BOLLETTINO - BULLETIN

MODELLI: Tagliasiepi TG 2460 P - TG 2470 P - TGS 2470 P

OGGETTO: Nuovo serbatoio completo cod.58090100A

MODELS: TG 2460 P - TG 2470 P - TGS 2470 P hedge trimmers

PREMODIFICA - OLD ASSY

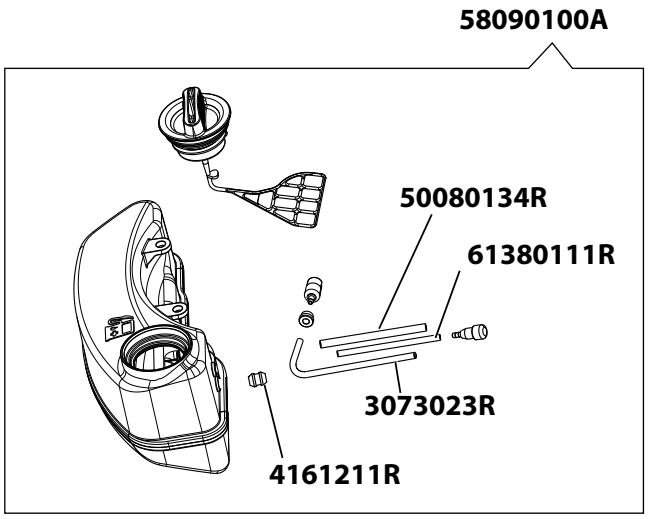
DESCRIZIONE: Miglioramento prodotto. Introdotto nuovo serbatoio cod.58090100A.

DESCRIPTION: Product improvement. Introduced a tank P/N 58090100A.

INTERCAMBIABILITÁ: Si, ordinando il codice 58090100A.

INTERCHANGEABILITY: Yes, by ordering P/N 58090100A.

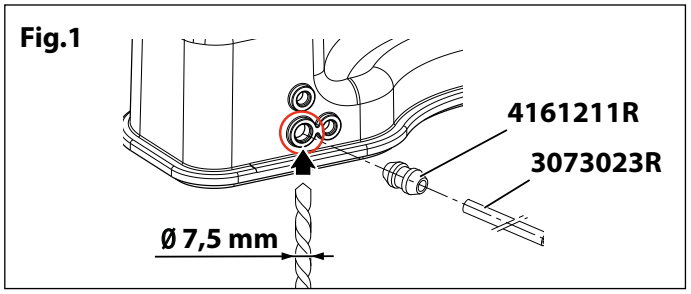
Nota: Per piccoli trafilamenti di miscela tra il tubo pescamiscela e il serbatoio pre-modifica cod.58090100, non è necessario sostituire tutto il serbatoio ma si può allargare il foro a Ø 7,5mm e inserendo il passatubo cod.4161211R (Fig.1).

Note: If there are some small leaks of mixture between the mix tube and the old tank P/N 58090100, it is not necessary to replace the complete tank but the hole can be enlarged to Ø 7.5mm then it insert the grommet P/N 4161211R (Fig. 1).

PREMODIFICA - OLD ASSY

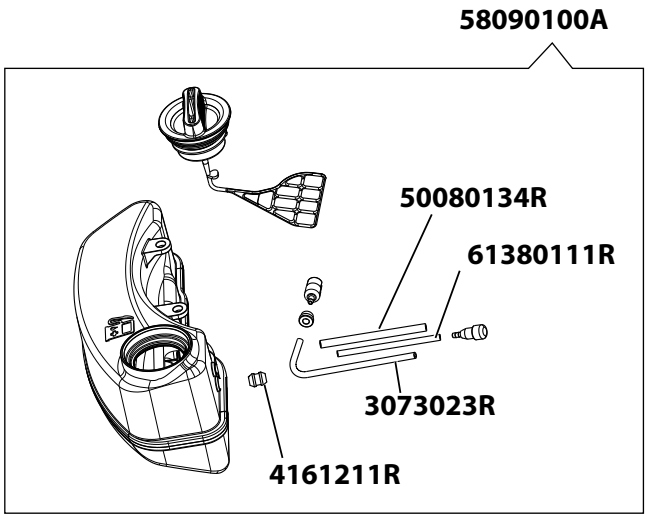
BESCHREIBUNG: Produktverbesserung mit dem neuen Tank Art.-Nr. 58090100A.

DESCRIPTION: Product improvement. Introduced a tank P/N 58090100A.

INTERCHANGEABILITY: Yes, by ordering P/N 58090100A.

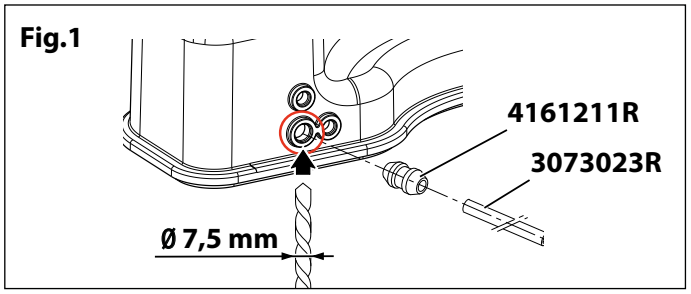
Anmerkung: bei kleinen Gemischlecklagen zwischen dem Gemischsaugrohr und dem alten Tank Art.-Nr. 58090100, ist es nicht notwendig , den gesamten Tank zu ersetzen, sondern es genügt das Loch bis zu 7,5 mm Durchmesser zu vergrößern und die Tülle Art.-Nr. 4161211R (Bild1) einzusetzen..

Note: If there are some small leaks of mixture between the mix tube and the old tank P/N 58090100, it is not necessary to replace the complete tank but the hole can be enlarged to Ø 7.5mm then it insert the grommet P/N 4161211R (Fig. 1).

PREMODIFICA - OLD ASSY

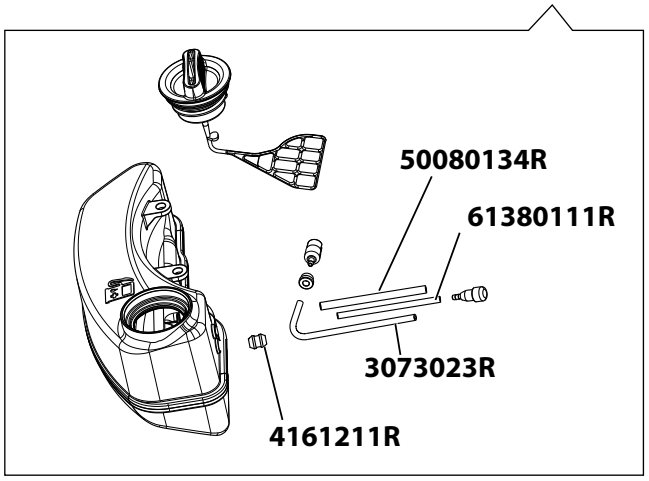
DESCRIPCIÓN: Mejora del producto. Introducido un nuevo deposito de gasolina cod.58090100A

DESCRIPTION: Product improvement. Introduced a tank P/N 58090100A.

INTERCHANGEABILITY: Yes, by ordering P/N 58090100A.

Fig.1

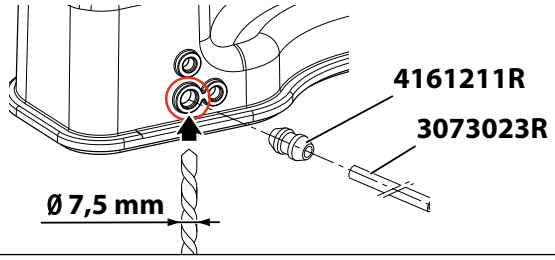
Nota:Para pequeñas fugas de gasolina entre en tubo de alimentación y el deposito, no es necesario sustituir el deposito antiguo cod.58090100, solo hay que perforar el orificio con una broca de 7,5mm y utilizar el pasatubo cod.4161211R (Fig.1).

Note: If there are some small leaks of mixture between the mix tube and the old tank P/N 58090100, it is not necessary to replace the complete tank but the hole can be enlarged to Ø 7.5mm then it insert the grommet P/N 4161211R (Fig. 1).

PREMODIFICA - OLD ASSY

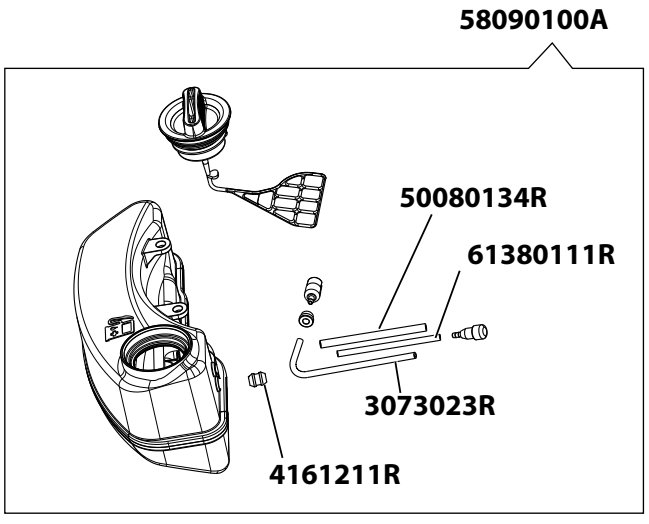
DESCRIPTION: Amélioration du produit. A introduit un réservoir P / N 58090100A.

DESCRIPTION: Product improvement. Introduced a tank P/N 58090100A.

INTERCHANGEABILITY: Yes, by ordering P/N 58090100A.

Fig.1

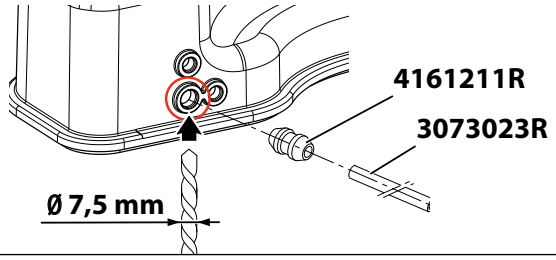
Remarque: S'il y a de petites fuites de mélange entre la durite de carburant et l'ancien réservoir P / N 58090100, il n'est pas nécessaire de remplacer le réservoir complet mais le trou peut être agrandi à 0.75 mm et insèrez le passe fil P/N 4161211R (Fig.1)

Note: If there are some small leaks of mixture between the mix tube and the old tank P/N 58090100, it is not necessary to replace the complete tank but the hole can be enlarged to Ø 7.5mm then it insert the grommet P/N 4161211R (Fig. 1).

PREMODIFICA - OLD ASSY

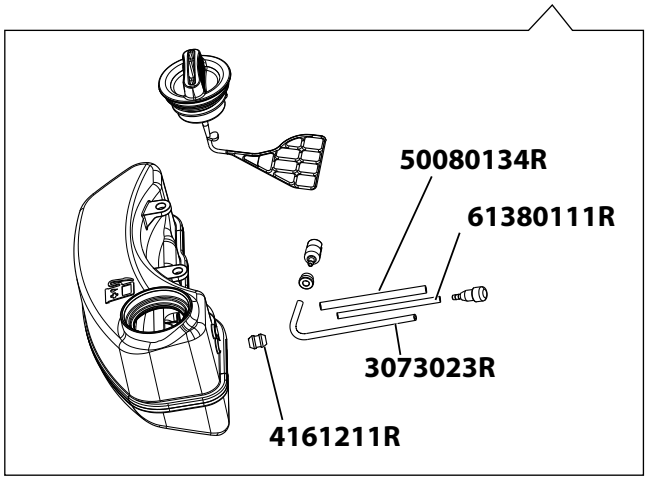
OPIS: Modyfikacja wyrobu. Zastosowano nowy zbiornik paliwa p/n 58090100A.

DESCRIPTION: Product improvement. Introduced a tank P/N 58090100A.

INTERCHANGEABILITY: Yes, by ordering P/N 58090100A.

Fig.1

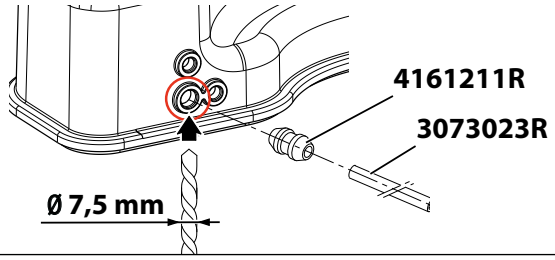
UWAGA: Jeśli występują niewielkie wycieki mieszanki między wężykiem mieszanki a starym zbiornikiem p/n 58090100, nie trzeba wymieniać całego zbiornika, ale można powiększyć otwór do 0,5 mm, a następnie zainstalować przelotkę p/n 4161211R (Rys. 1).

Note: If there are some small leaks of mixture between the mix tube and the old tank P/N 58090100, it is not necessary to replace the complete tank but the hole can be enlarged to Ø 7.5mm then it insert the grommet P/N 4161211R (Fig. 1).

PREMODIFICA - OLD ASSY

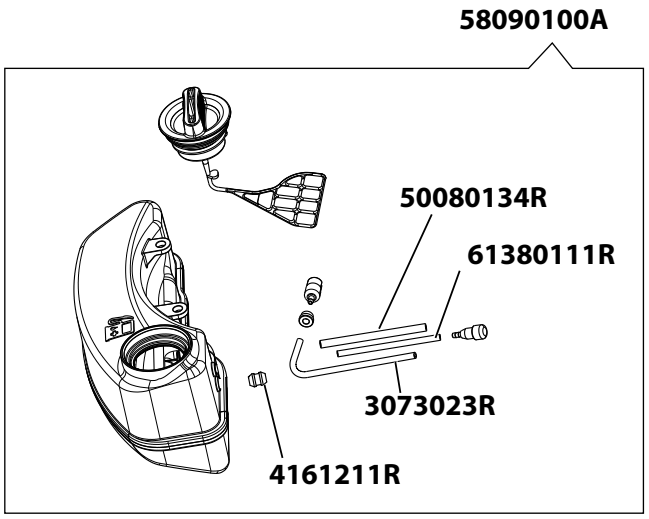
ОПИСАНИЕ: Улучшение продукта. Новый топливный бак артикул 58090100A.

Примечание. Если есть протечка топливной смеси между смесительной трубкой и старым топливным баком, артикул 58090100, нет необходимости менять топливный бак, необходимо увеличить отверстие до диаметра 7,5 мм, после чего вставьте новую втулку артикул 4161211R (Рис.1).

DESCRIPTION: Product improvement. Introduced a tank P/N 58090100A.

Note: If there are some small leaks of mixture between the mix tube and the old tank P/N 58090100, it is not necessary to replace the complete tank but the hole can be enlarged to Ø 7.5mm then it insert the grommet P/N 4161211R (Fig. 1).

INTERCHANGEABILITY: Yes, by ordering P/N 58090100A.
